ENQUETE PUBLIQUE
PREALABLE A L'AUTORISATION REQUISE AU TITRE DU CODE DE
L'ENVIRONNEMENT,
POUR LES AMENAGEMENTS DE PROTECTION CONTRE LES
INONDATIONS DU LANTISSARGUES,
BASSINS DU PARC MONTCALM SUR LA COMMUNE DE MONTPELLIER,
PORTES PAR MONTPELLIER MEDITERRANEE METROPOLE

RAPPORT ET CONCLUSIONS DE LA COMMISSAIRE

Dossier d'enquête publique N° E18000138 /34
Commissaire enquêtrice : Martine ARQUILLIERE CHARRIERE

Note de Réponses aux questions du Commissaire Enquêteur

Hydrogramme pour une pluie décennale en état actuel et projet au droit de l'ouvrage de l'Avenue de Toulouse

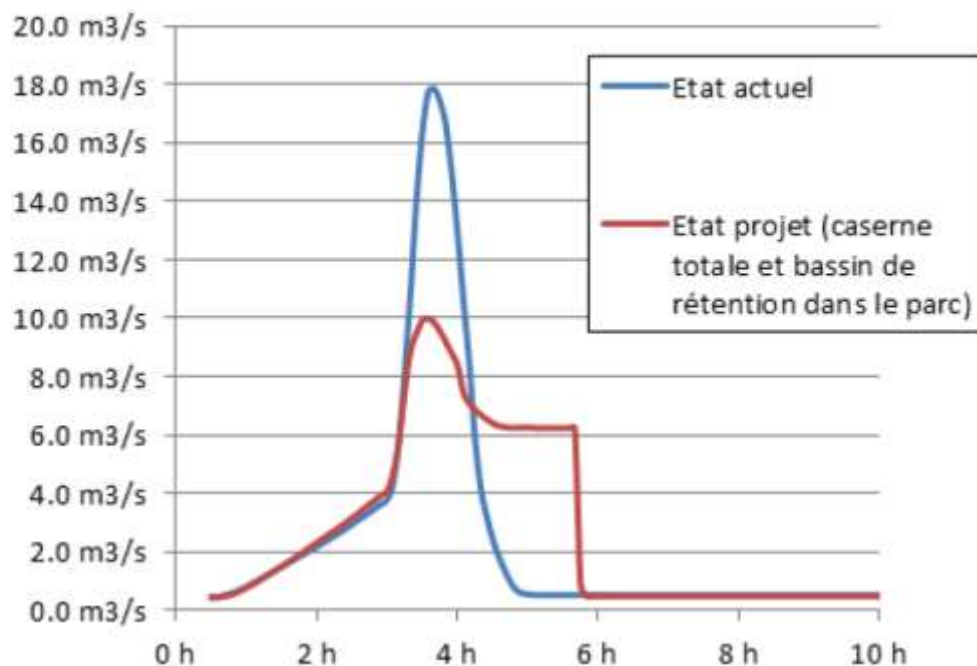
- La prise en compte de l'actualisation des pluies de projet (événements climatiques 2014/2015) modifie-t-elle le niveau de protection du dossier de D d'A.

Le volume d'écrêtement des bassins est une donnée d'entrée issue du schéma directeur hydraulique du Lantissargues. Ce volume a été calculé sur la base du niveau de protection retenu par la Collectivité : hauteur du Lantissargues à 31,50m et débit de 16,6 m³/s. Les études hydrauliques réalisées dans le cadre du projet n'ont pas pour objet de modifier le volume des bassins mais de garantir le bon fonctionnement des ouvrages à construire pour atteindre le niveau de protection retenu.

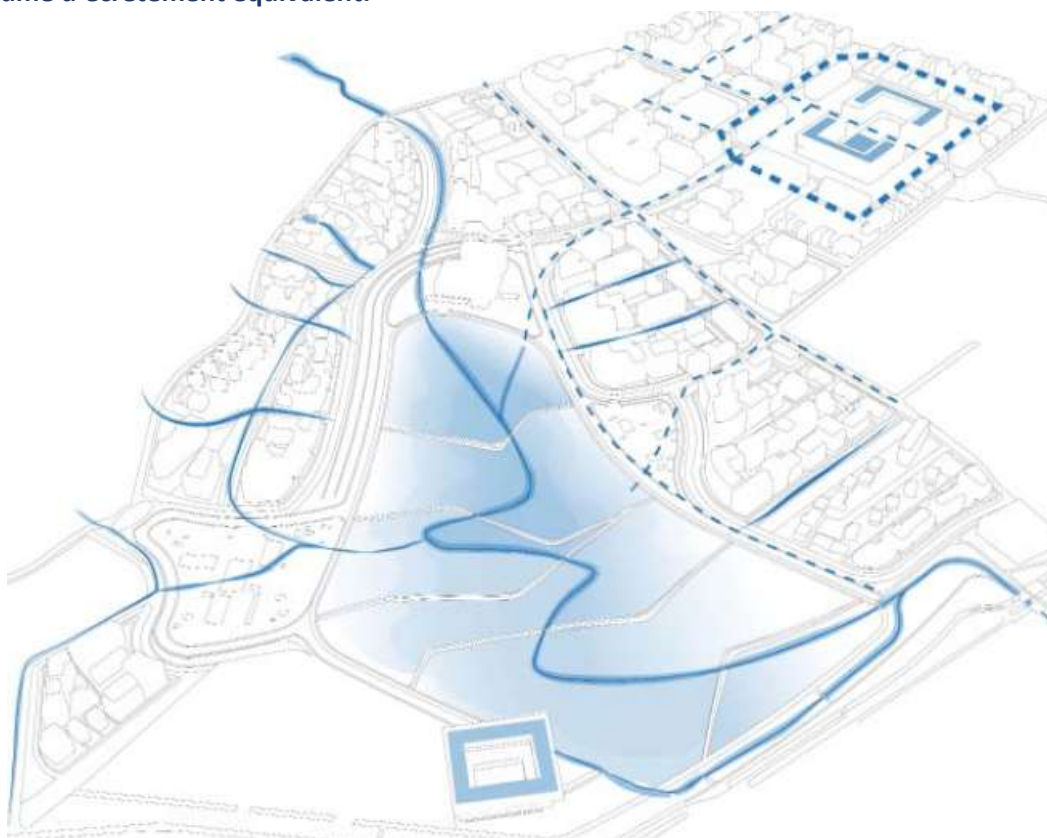
- La conception et les caractéristiques des ouvrages de rétention interrogent sur :
Leur ampleur considérée disproportionnée vis à vis des inondations relevées et des volumes de rétention calculés pour la régulation hydraulique du Lantissargues.
L'emprise totale des 7 bassins réalise plus de 5 ha en décaissé de la plateforme actuelle sur des hauteurs variables de 2 m à 3,5 m et jusqu'à 4,5m au sud du bassin n°2.
Avec le bassin de la caserne situé dans le parc ; il s'agit de 6 ha environ de superficie du parc aménagé pour la rétention hydraulique.
La profondeur des bassins relevées dans des documents différents (études d'impact - Coupes et Plans du projet) peuvent-elles être confirmées ?
Le volume de terre décaissé est évalué à 130 000 m³ pour un volume de rétention de 30 000 m³ (hors bassin caserne) ; ces valeurs issues de documents différents peuvent-elles être confirmées ?
La hauteur de rétention calculée en fond de bassin (crue décennale) est de 63 cm, pour le bassin n° 1, et de 74 cm pour le bassin n° 2 ; alors que la profondeur des bassins varie de 2 à 3,5 m.

Qu'elles explications peuvent être apportées sur ces dispositions (écarts de hauteur) compte tenu du cout global des ouvrages ? (Terrassements, traitement d'une partie des terres et phasages - impact sur les milieux naturels et humains).
Le niveau et variation de la nappe phréatique ont-ils été pris en considération dans la détermination des niveaux des fonds de bassins et quels peuvent être les effets en cas de remontée de nappe ?

Le volume de terrassement est directement lié à la configuration topographique du parc Montcalm et au volume global à écrêter. Le parc Montcalm est situé à une altimétrie plus haute que le fond du cours d'eau du Lantissargues, notamment en rive droite alors que la majorité des inondations se produisent en rive gauche. Le terrain naturel étant situé au-dessus de la cote de débordement fixée à 31.50m (cote de protection – cote du déversoir amont), le volume à terrasser est donc supérieur au volume à stocker.

Dès le démarrage des études, l'optimisation des terrassements a été recherchée avec une conception avec des bassins en cascade ce qui permet, via des déversoirs entre les bassins d'optimiser les volumes de terrassement. La profondeur d'un ouvrage se définit par le volume à retenir, l'emprise de l'ouvrage mais également les cotes des ouvrages d'alimentation et de vidange. Le niveau d'alimentation à 31.50m et celui de restitution à 28,50m représente un dénivelé de 3m. Un bassin unique d'écrêtement aurait abouti à une profondeur (au point le plus défavorable) de 4m pour une hauteur de rétention d'un mètre, une profondeur de 5m pour une hauteur de rétention de 2m, etc.

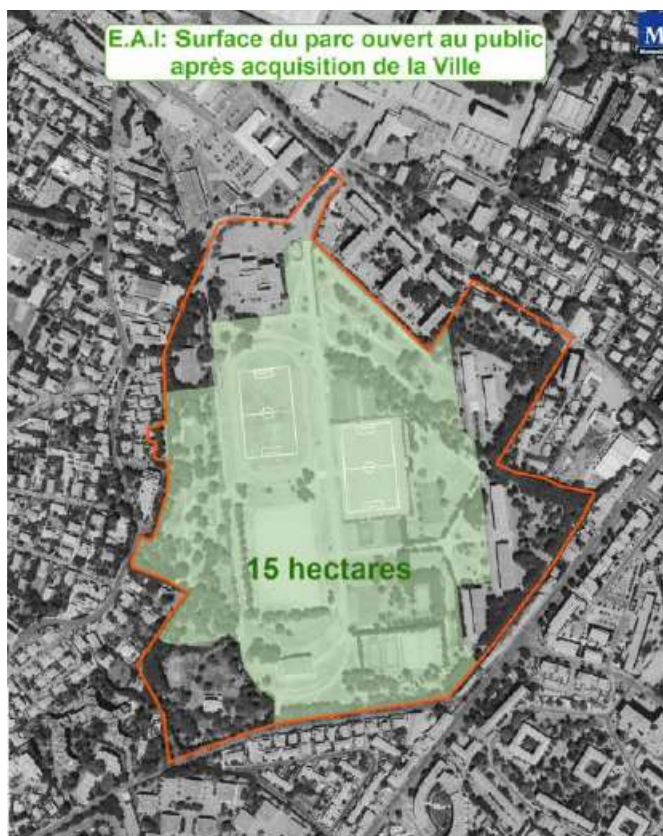
- La réduction de l'emprise du parc était déjà prise compte dans l'étude d'impact et les mesures de réduction d'impact ; néanmoins la proximité des immeubles (*) du lit re calibré et aménagé du ruisseau laisse perplexes les usagers, et conforte leur opposition au transfert de cet espace à la ZAC de l'EAI. (* : Plan de masse du projet –secteur des chasseurs - Doc n°4 en Annexe3). Considérant que le lit du ruisseau est qualifié de zone de reproduction de la faune ; quelles

Ces emprises sont délimitées par l'actuelle clôture nord de l'espace ouvert au public, elles ne comprennent pas les parcelles en façade de la rue des chasseurs.

Ces parcelles étaient occupées jusque très récemment par six immeubles et n'ont en effet jamais appartenu au « parc Montcalm ». Cette dernière extension conduit à modifier la programmation urbaine de 2014 pour intégrer cette nouvelle configuration du parc projeté, en portant sa superficie à 21 hectares.

Surface des bassins

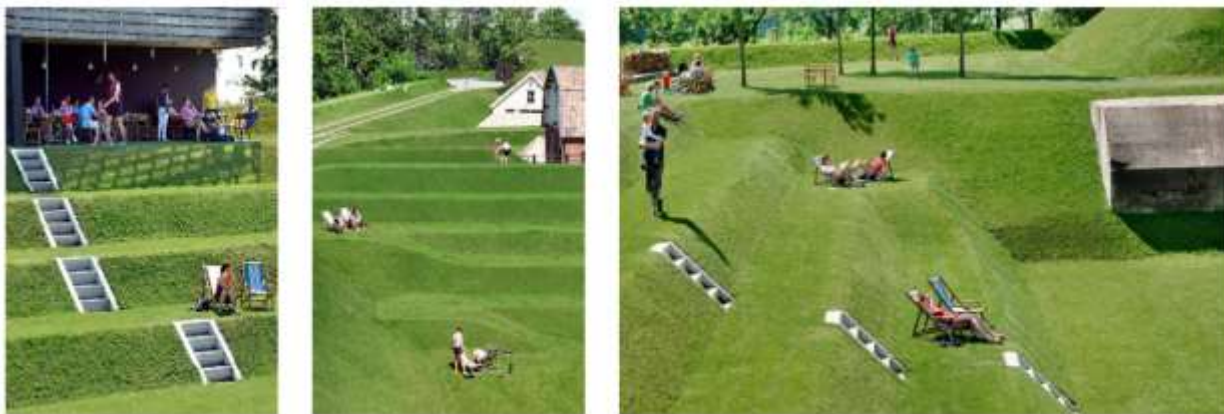
-Les conditions d'appropriations des bassins dénivelés pour des activités sportives ou ludiques, ont-elles été étudiés (accès – confort spatial - sécurité – hygiène – fonctionnalité) qu'elles réponses sont données et améliorations à proposer ?

- Le bassin 1 d'une surface de 11.834 m² est propice tant à l'accueil de grandes manifestations culturelles ou sportives d'activités récréatives du quotidien
- Le Bassin 2 d'une surface de 7.011 m² comprend une piste d'athlétisme de 400 m et offre un espace pour des activités récréatives libres
- Les bassins 3, 4, 5, 6 et 7 de respectivement 2.459 m², 4.608 m², 2.152 m², 1.107 m² et 4.690 m², offrent des espaces verts propice à la pratique par les usagers du parc d'activités sportives et ludiques multiples.
